Opel Corsa-D - Przednie klocki hamulcowe | HELLA

Przednie klocki hamulcowe

Piszczenie podczas hamowania

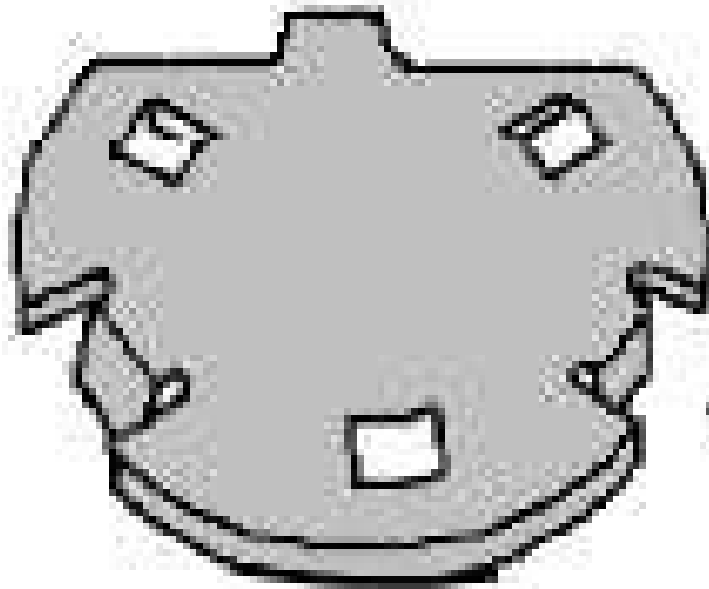
Jeśli powyższy objaw nie jest spowodowany widocznym uszkodzeniem hamulca koła, przyczyną może być niewystarczające rozdzielenie klocka hamulcowego i zacisku hamulca. W celu poprawy komfortu jazdy producent zaczął montować w tłoczku (A) zacisku hamulca tzw. osłonki.
